## DODATEK Č. 1 KE SMLOUVĚ O DÍLO

„Revitalizace areálu sv. Bartoloměje v Kolíně“

**ZMĚNOVÝ LIST Č.:** **HA-009**
**Název stavby:** Revitalizace areálu sv. Bartoloměje v Kolíně

**Název ZL:** Změny v provedení okenic T5, T6 a T7

Okenice T5 – jižní strana.

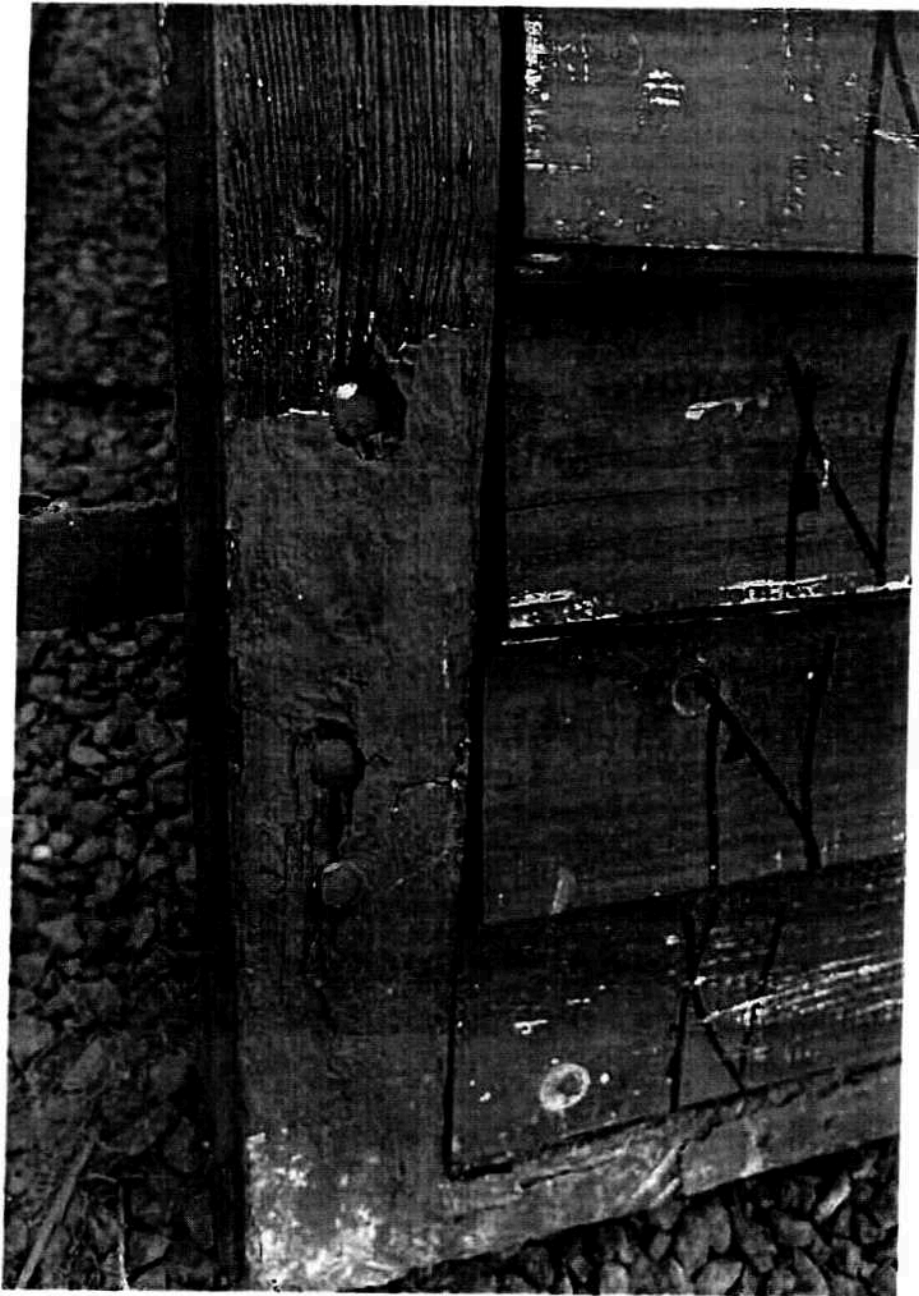
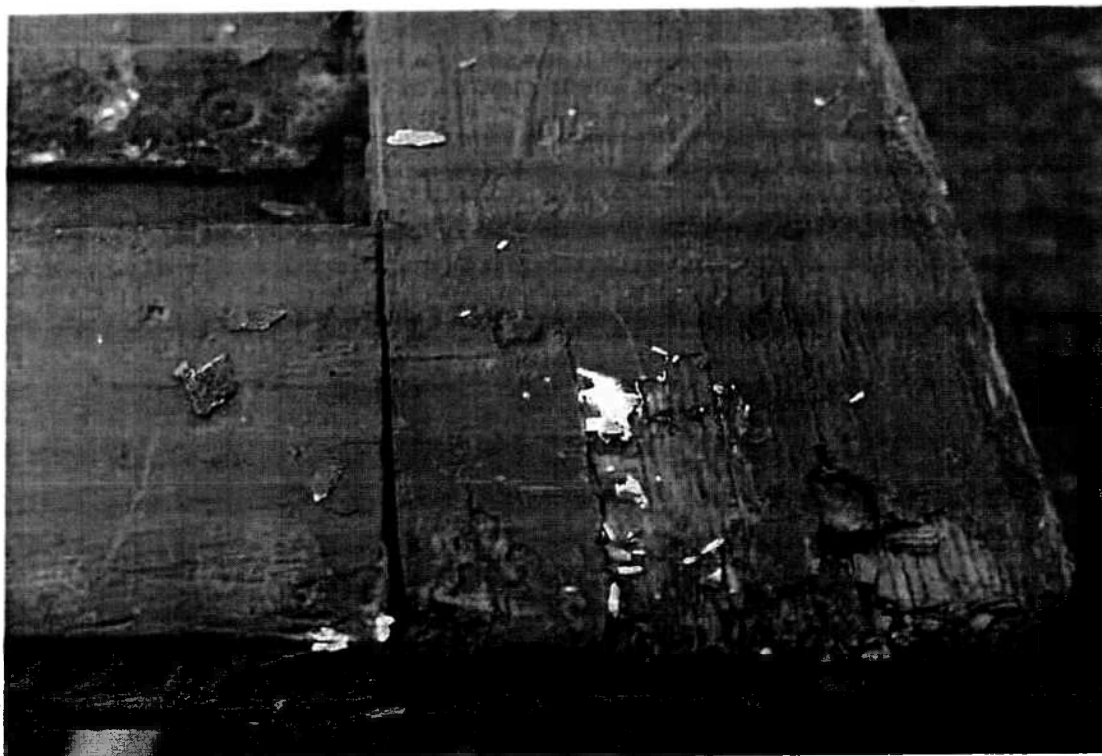
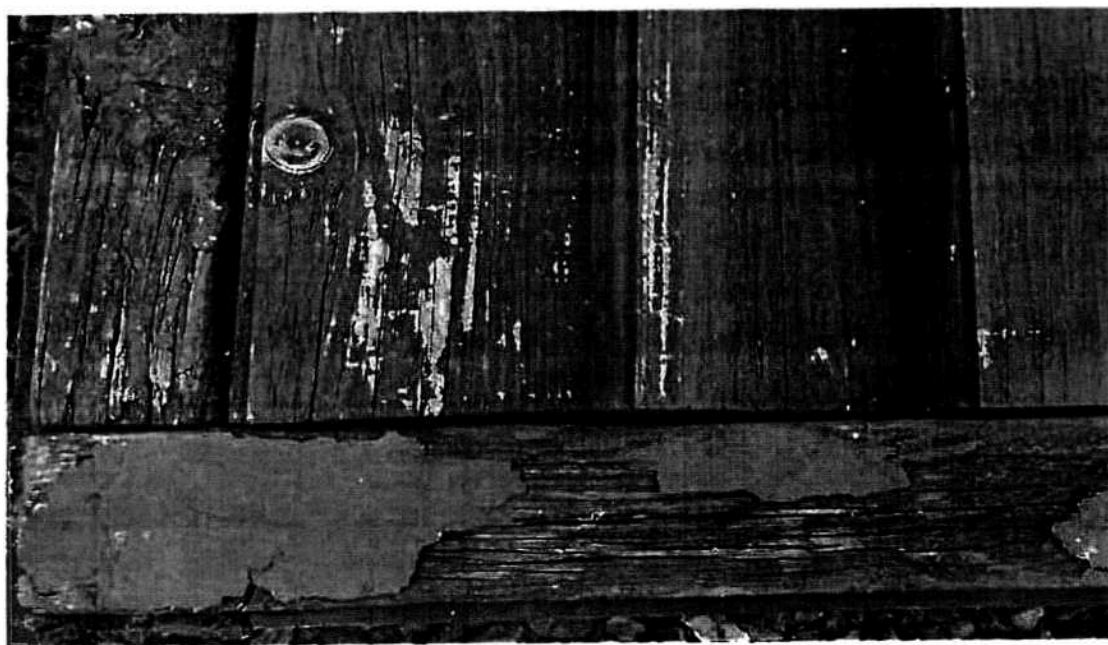
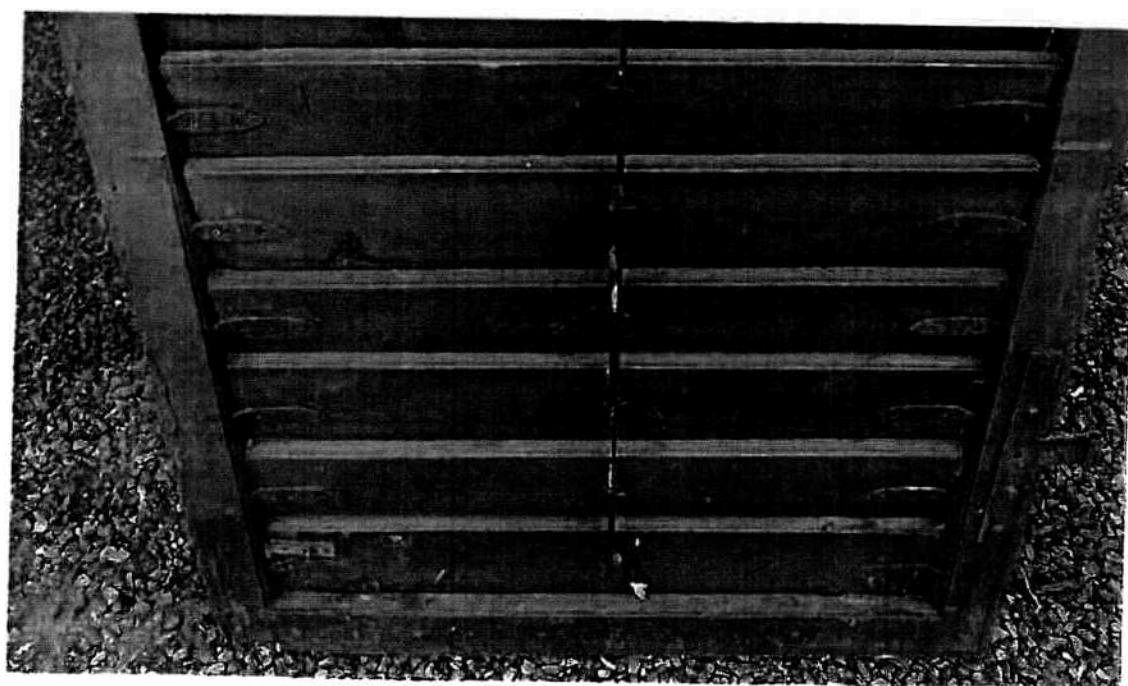
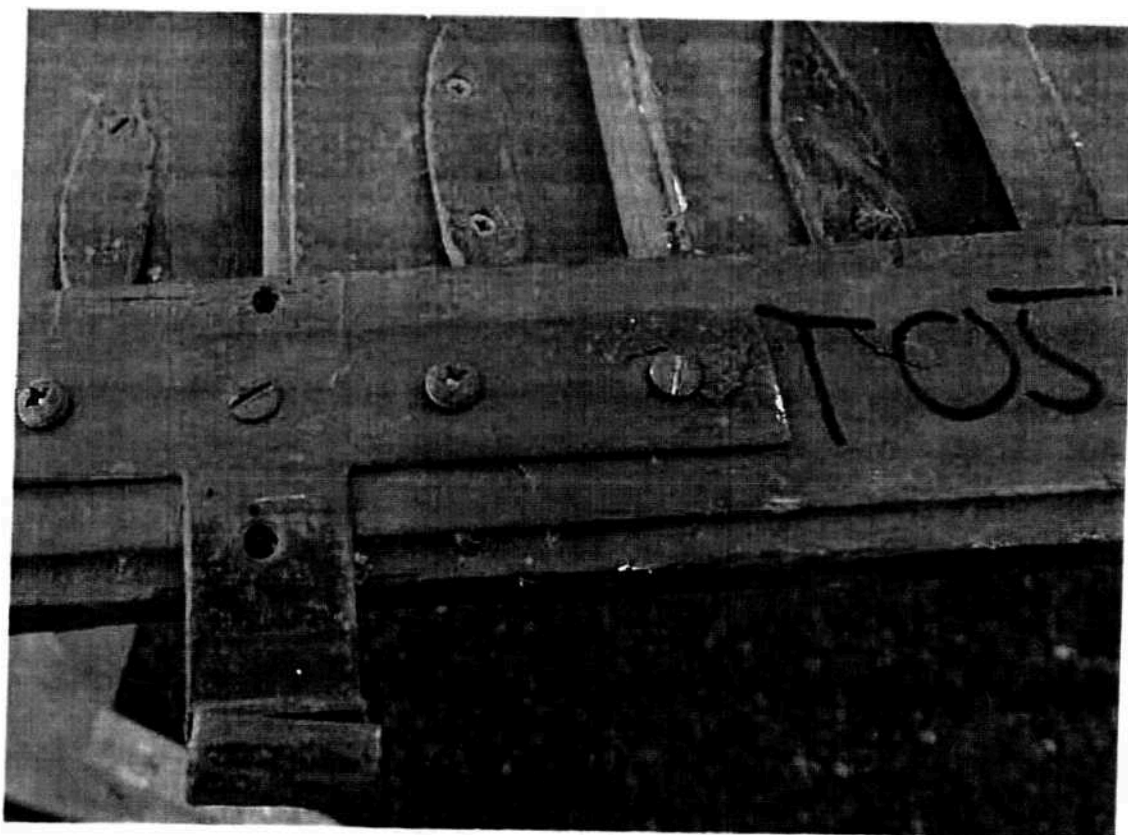
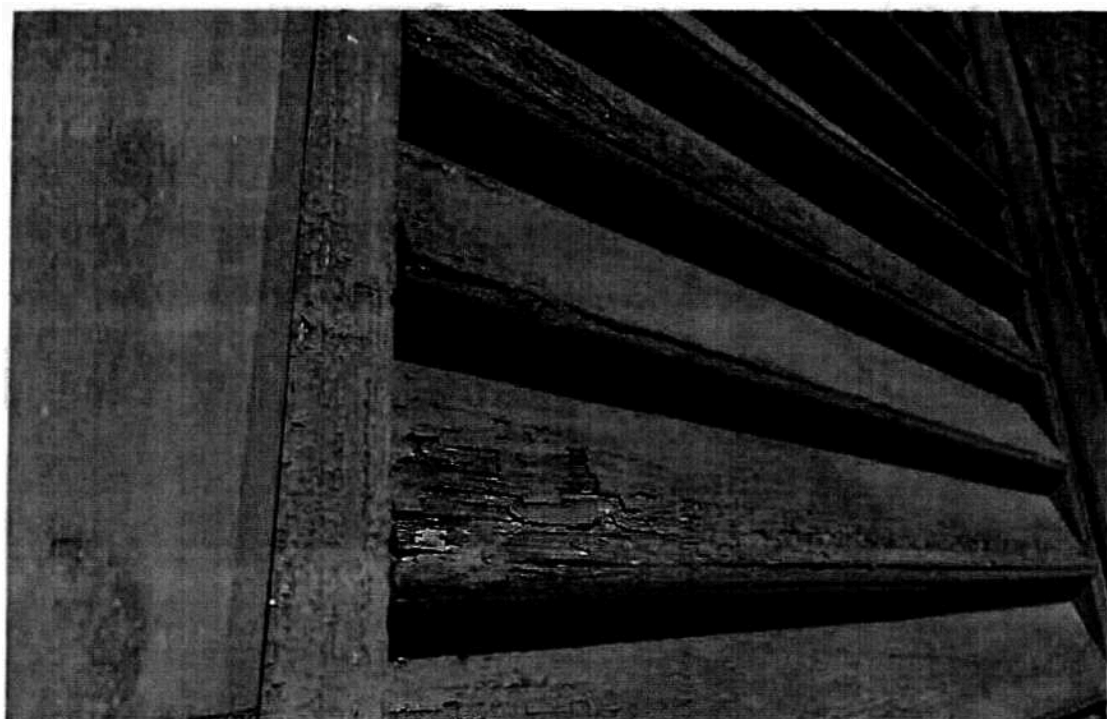
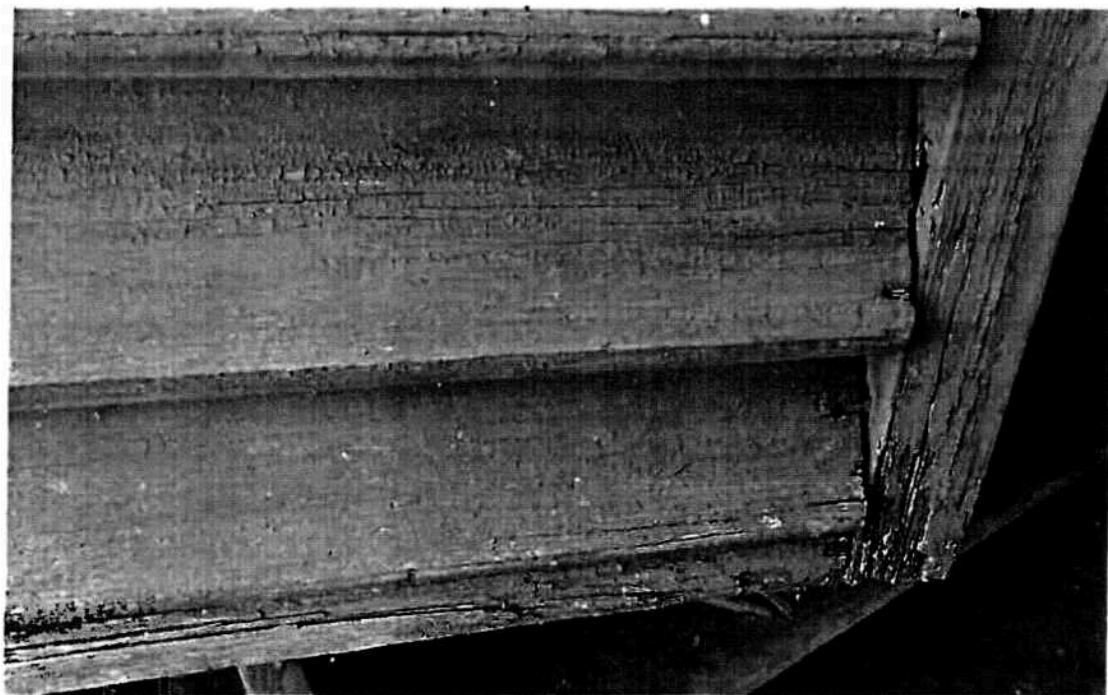
Dřevo zazděných rámu okenic je zásadním způsobem poškozené hnilobou, která zasahuje hluboko do dřeva. Podobně je poškozena i svislá a vodorovná příčka. To se týká i křidel okenic se žaluziemi. Rohové čepované spoje jsou vyhnílé, uvolněné. Z rubové strany jsou přišroubovány novodobé železné úhelnky, které zajišťují, aby se okenice nerozpadly. Z vnější strany je dřevo do hloubky popraskané, rozvlákněné, zteřelé, přibližně do hloubky 7 až 8 mm

Chybějící vnější části dřeva okenic jsou doplňovány vrstvami tmelu o tloušťce několika milimetrů. Tyto tmelové plomby jsou nesoudržné, uvolňují se z podložky. Kování okenic je z větší části novodobé, nebo chybí. Táhla pro ovládání žaluzií jsou nepůvodní, zhotovená z pásového železa. Totéž platí o úchytkách na středu lamel. Na neopracované pásové železo je přivařen svářecí drát a zahnut. Kované čepy lamel žaluzií jsou též doplňované špatně opracovanými prvky. U táhel se tedy nejedná o repasi a funkční zprovoznění stávajícího prvku, ale o zhotovení nových táhel a čepů lamel, protože stávající výrobky jsou provedené diletantsky.

Z osmi kovaných obrtlíků chybí 6, dva závěsy jsou původní, dva novodobé. Poškození dřevní hmoty je větší než 50%. Provést lokální výspravy není možné, protože vnější strana je do hloubky narušena. V případě demontáže by se rámy osazené v ostění rozpadly. Ubírání poškozeného materiálu vnější strany rámu a nalepování nového vylučují z toho důvodu, že není možné zaručit stabilitu lepeného spoje. Totéž platí o protézování a nastavování vlysů rámu, protože koncové spoje jsou vyhnílé. Není možné provést pouze prolepení a zpevnění rohových spojů.

Navrhují celkovou výměnu okenice. Zhotovení nových rámu, rámu křidel a pevných i pohyblivých lamel. Původní kované čepy budou restaurovány, novodobé

nahrazeny kopiemi. Budou restaurovány dochované závěsy a závěsníky (3 ks) a vyroben jeden nový jako kopie.

Novodobá táhla, ovládající lamely okenice, budou nahrazena kovářsky zpracovanými táhly. Veškeré kování bude ošetřeno grafitovým nátěrem.

Okenice T6 – východní strana.

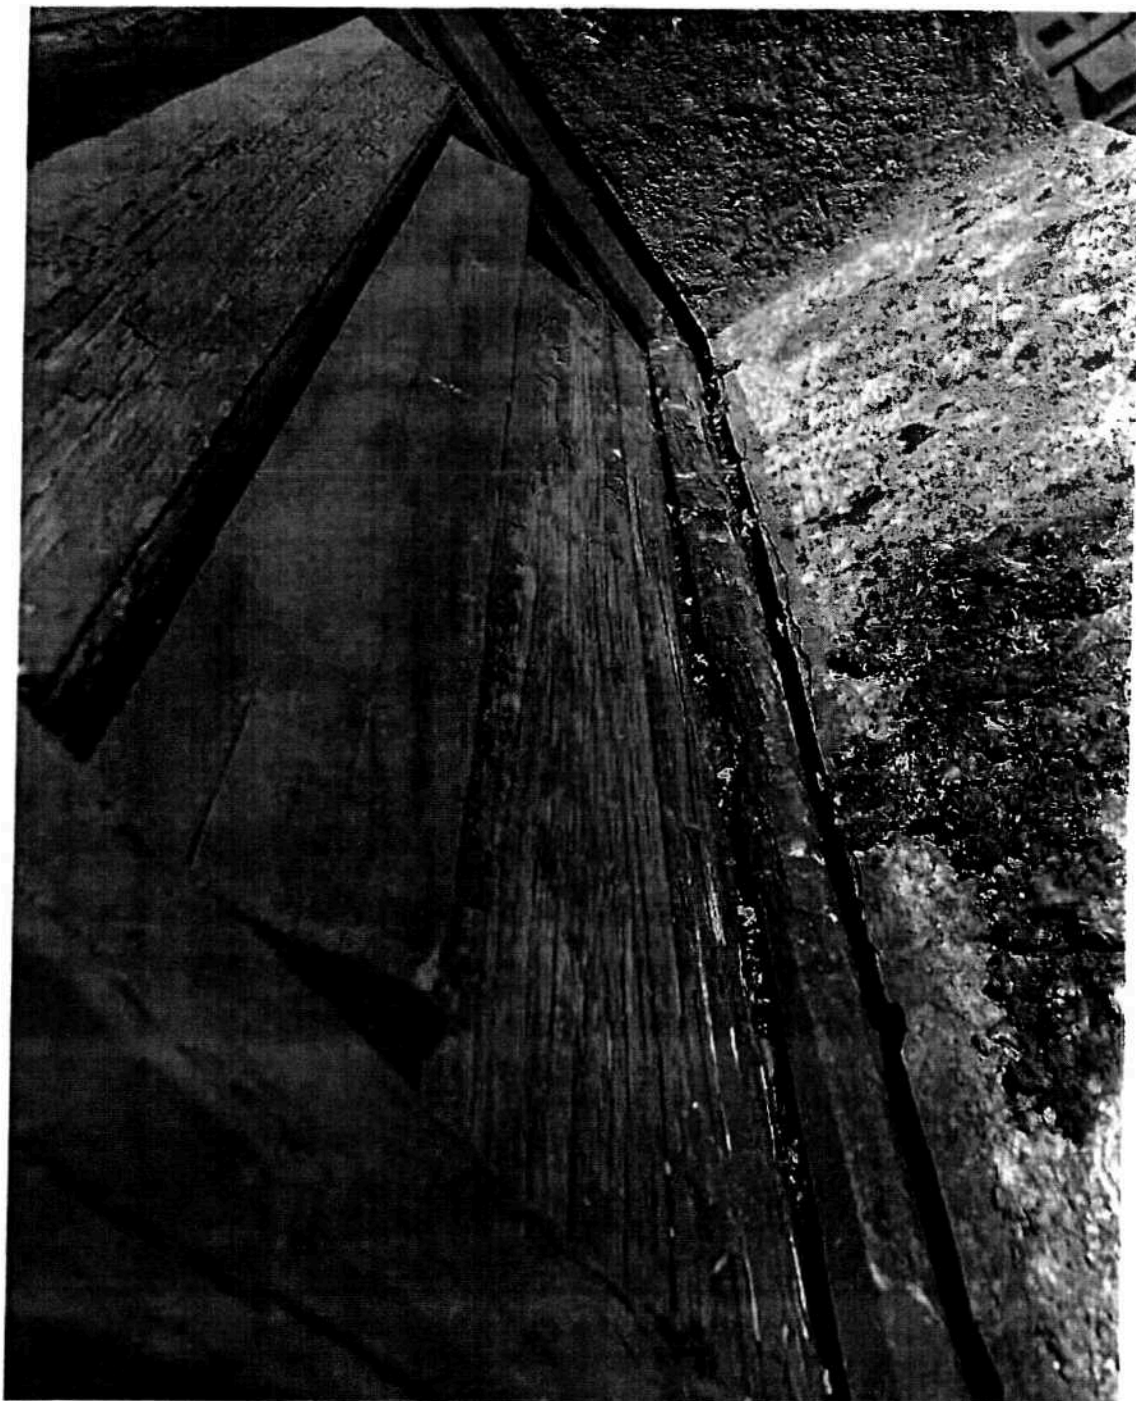
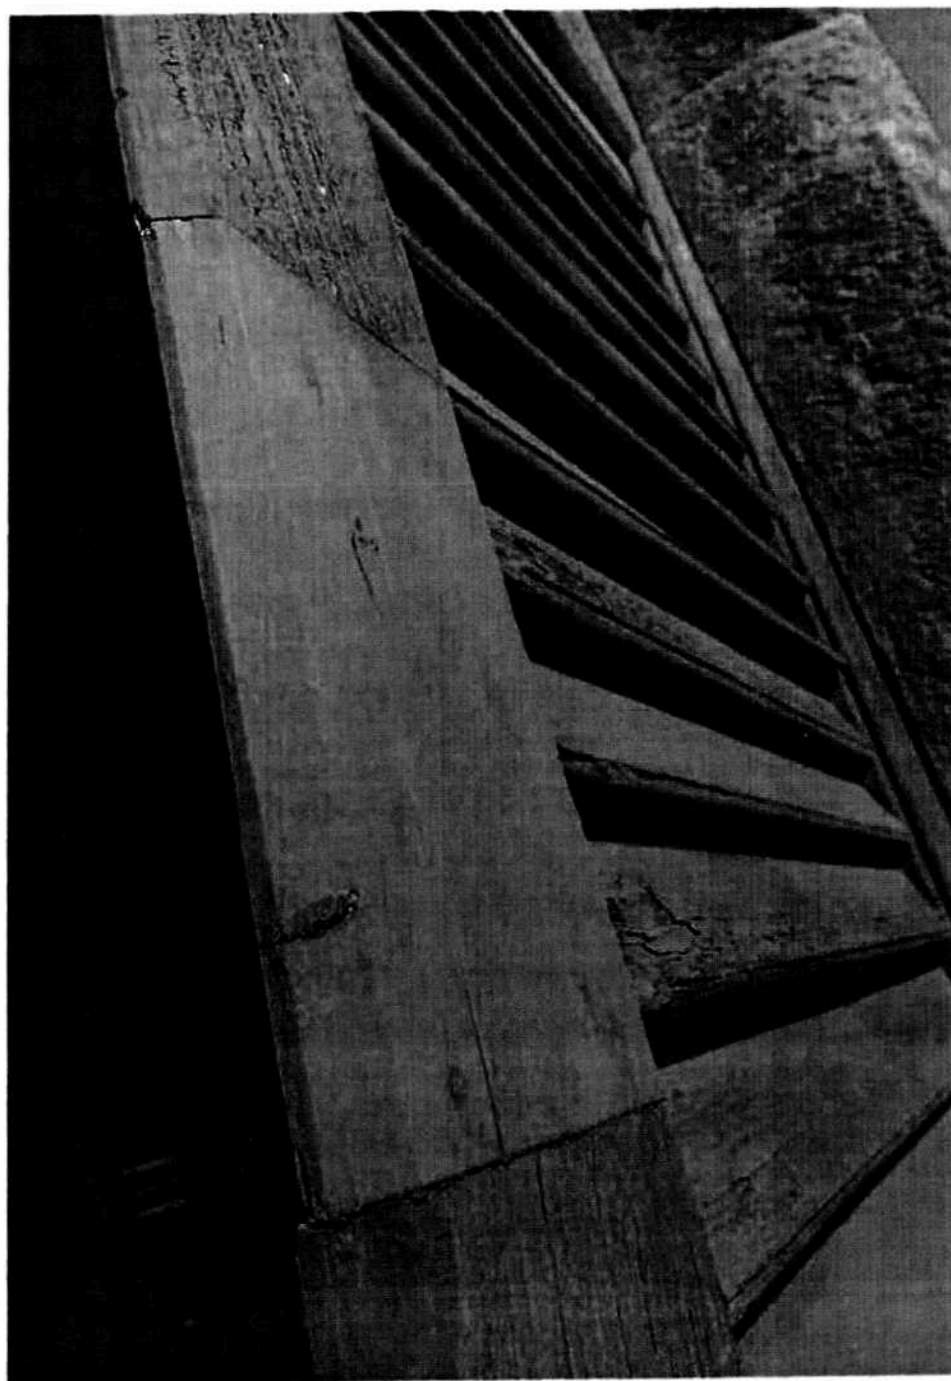
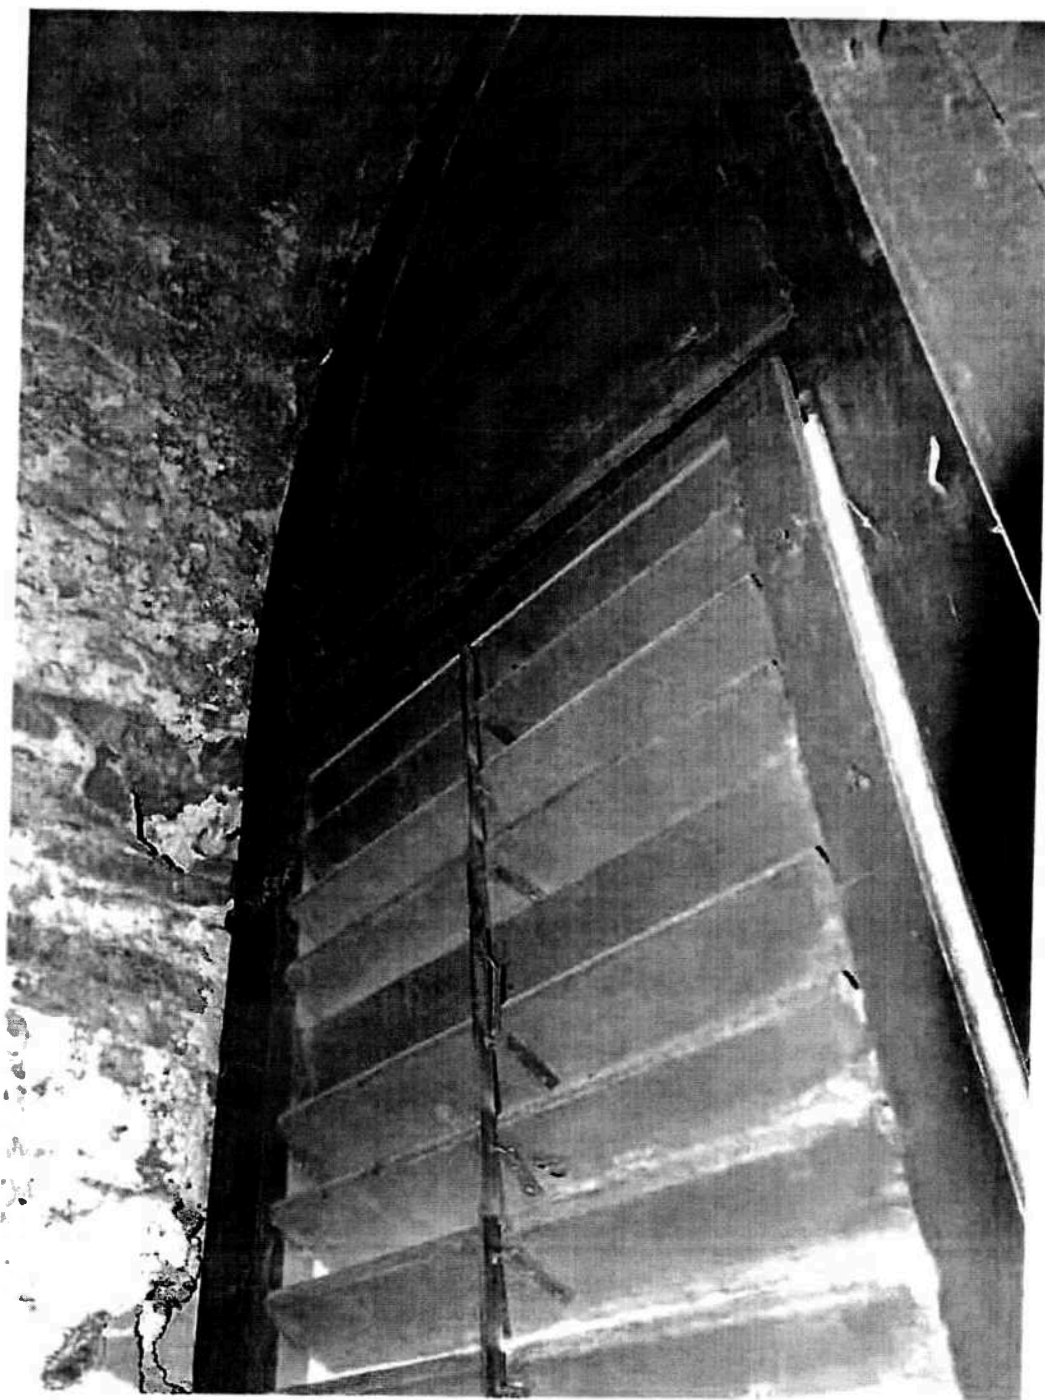
Poškození rámu, křídel i lamel je velmi podobné jako u předešlé okenice. Spodní část zazdčeného rámu je zcela vyhnílá, poškození zasahuje nejen do začepování, ale i dále do svislých bočních vlysů. Středová svislá příčka byla již z vnější strany v minulosti, vzhledem ke svému poškození, doplňována novým dřevem. Zde je jasně patrné, že takováto doplnění jsou nevhodná, protože spoj nedrží. Z vnější strany je dřevo do hloubky popraskané, rozvlákněné, zteřelé, přibližně do hloubky 7 až 8 mm

Původní dřevěné čepy lamel jsou uhnílé a jsou nahrazeny novodobými čepy, které jsou uchyceny křížovými vruty. Jsou zde použity novodobé kovové prvky, plochý profil s navařenou kulatinou.

Na okenici chybí, nebo je novodobých, 38 čepů z 68. Táhla pro ovládání lamel jsou novodobá, neuměle zámečnický vyrobená.

Navrhují celkovou výměnu okenice. Zhotovení nových rámu, rámu křídel a pevných i pohyblivých lamel. Původní kované čepy budou restaurovány, novodobé nahrazeny kopiemi. Budou restaurovány dochované závěsy a závěsníky (4 ks).

Madla okenice zcela chybí, budou nahrazena novými výrobky.

Novodobá táhla, ovládající lamely okenice, budou nahrazena kovářsky zpracovanými táhly. Veškeré kování bude ošetřeno grafitovým nátěrem.
